Fehlerbehebung

Atmel Evaluations-Bausatz

Art. Nr. 810 022

Bestückungsseite:

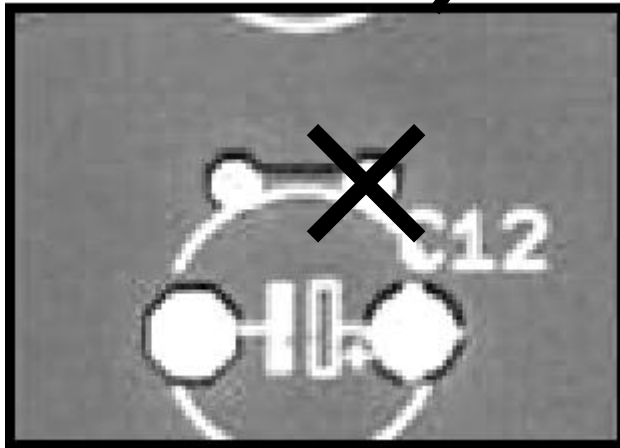
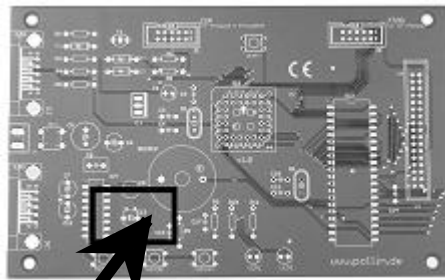
Bitte mit einem geeigneten Bohrer, an der gekennzeichneten Stelle das Lötauge anbohren, so dass keine Verbindung zur Leiterbahn besteht.

Lötseite:

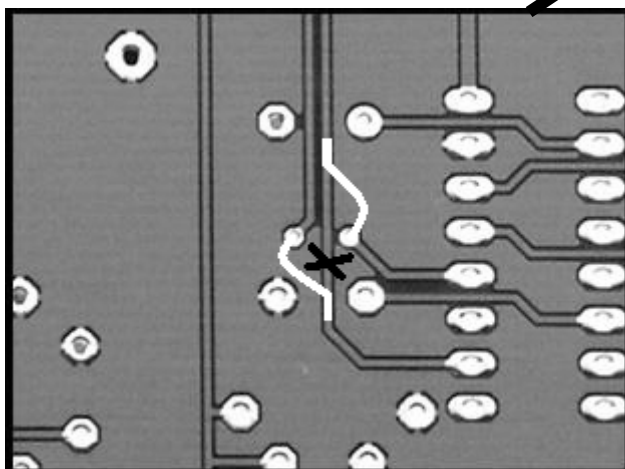
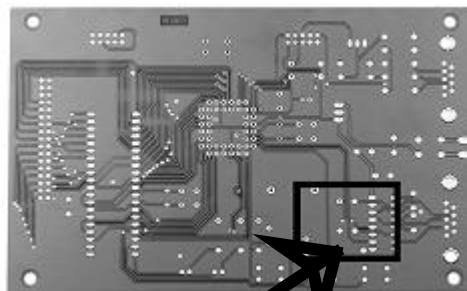
Bitte hier die gekennzeichnete Leiterbahn auftrennen und mit Hilfe eines Brückendrahtes die eingezeichneten Verbindungen herstellen.

(Die mit Lötstoplack bedeckten Leiterbahnen können vorsichtig an den Verbindungsstellen, mit Hilfe eines Glasfaserstiftes oder eines feinen Schleifpapiers, freigelegt werden)
